Dotyczy: postępowania o zamówienie publiczne pn.: „**Przebudowa infrastruktury tramwajowej w ciągu ul. Bytomskiej w Świętochłowicach, od skrzyżowania z ul. Chorzowską do skrzyżowania z ul. Krasickiego**” – zadanie nr 5.4 w ramach realizacji Projektu: „Zintegrowany projekt modernizacji i rozwoju infrastruktury tramwajowej w Aglomeracji Śląsko-Zagłębiowskiej wraz z zakupem taboru tramwajowego”- Etap I, przewidzianego do współfinansowania przez Unię Europejską ze środków Funduszu Spójności w ramach Programu Operacyjnego Infrastruktura i Środowisko
Nr sprawy UE/JRP/B/367/2017.

W związku z pytaniami Wykonawców do postępowania na realizację w/w zadania wyjaśniamy:

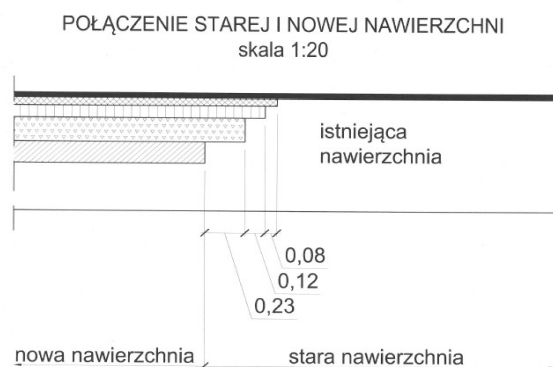
W przedmiarze robót o nazwie dostosowanie do D.00.00.00 zamieszczona została pozycja 13 „Odtworzenie nawierzchni bitumicznych (podbudowa 15cm, wiążąca 8cm, ścieralna 5cm) – 1000 m²”

Proszę o wyjaśnienie jakim sposobem w sytuacji gdy sposób ułożenia poszczególnych warstw bitumicznych ma charakter schodkowy obmiar wskazanej pozycji dla wszystkich warstw może być taki sam czyli wspomniane 1000m²? Ponadto proszę o wyjaśnienie wszystkie roboty towarzyszące? Proszę o doprecyzowanie w/w kwestii? Proszę o przekazanie dokumentacji na wyszczególniony zakres robót.

Zamawiający informuje, że schodki na nawierzchni bitumicznej wynoszą 1,5h poprzedniej warstwy co dla nawierzchni bitumicznej np. ścieralnej daje 6 cm to na długości wynosi 0,42 m² i jest pomijalne gdyż nie ma znaczenia. W załączeniu przekazujemy szkic.
